**ПАСПОРТ ДОСТУПНОСТИ  
для инвалидов объекта  
и предоставляемых на нем услуг  
«Липецкая городская больница  
скорой медицинской помощи №1»  
поликлиника**

**АКТ ОБСЛЕДОВАНИЯ**  
**объекта социальной инфраструктуры**  
**К ПАСПОРТУ ДОСТУПНОСТИ**

**Государственное учреждение здравоохранения Липецкой области  
«Липецкая городская больница скорой медицинской помощи №1»  
398035, г. Липецк, ул. Звёздная, д. 15/1.**

13

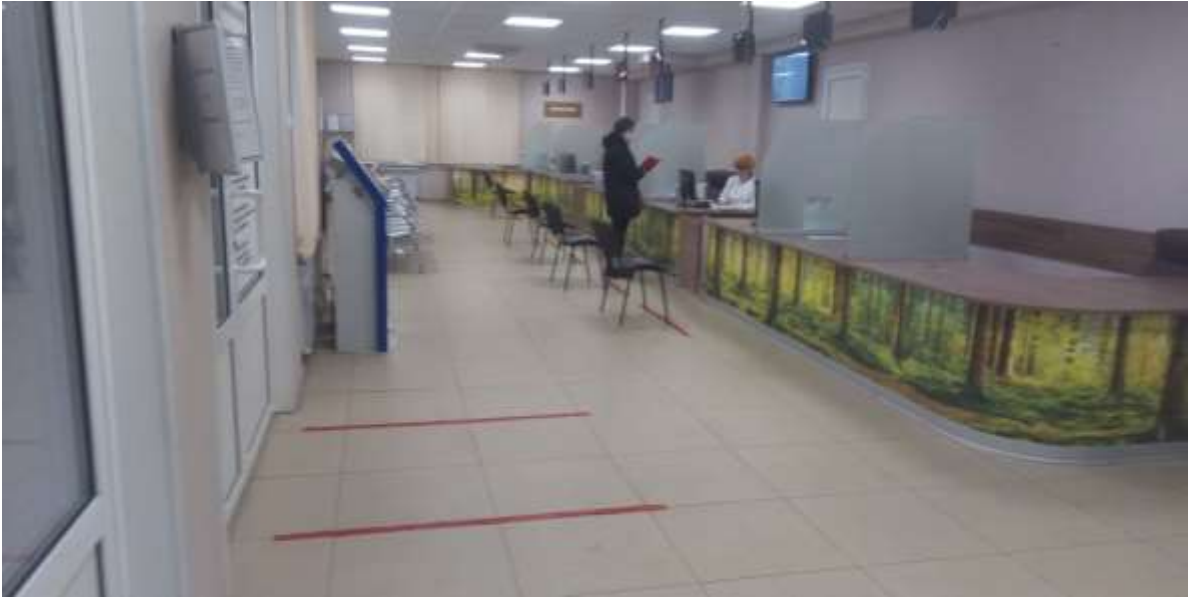
3.5.	Дверь	есть	-	13	отсутствуют тактильные таблички с названиями кабинетов и таблички с направлением движения для МГН, выделить контрастно габариты дверных проемов	С	установить тактильные таблички с названиями кабинетов таблички с направлением движения для МГН, выделить контрастно габариты дверных проемов	индивидуальное решение с ТСР
3.6.	Пути эвакуации (лестница внутри здания), (в т.ч. зоны безопасности)	есть	-	9-15	Отсутствуют светонакопительные полосы обозначения путей эвакуации, световые маяки и звуковые информаторы	К, О, Г, У, С	разместить светонакопительные полосы обозначения путей эвакуации, установить световые маяки и звуковые информаторы	индивидуальное решение с ТСР
	ОБЩИЕ требования к зоне	-	-	-	-	-	-	-

4.3.	Прилавочная форма обслуживания	есть	-	13, 15	не обозначено тактильной табличкой место для обслуживания МГН	С	обозначить тактильной табличкой место для обслуживания МГН	индивидуальное решение с ТСР
4.4.	Форма обслуживания с перемещением по маршруту	нет	-	-	-	-	-	-
4.5.	Кабина индивидуального обслуживания	нет	-	-	-	-	-	-
	ОБЩИЕ требования к зоне	-	-	-	-	-	-	-
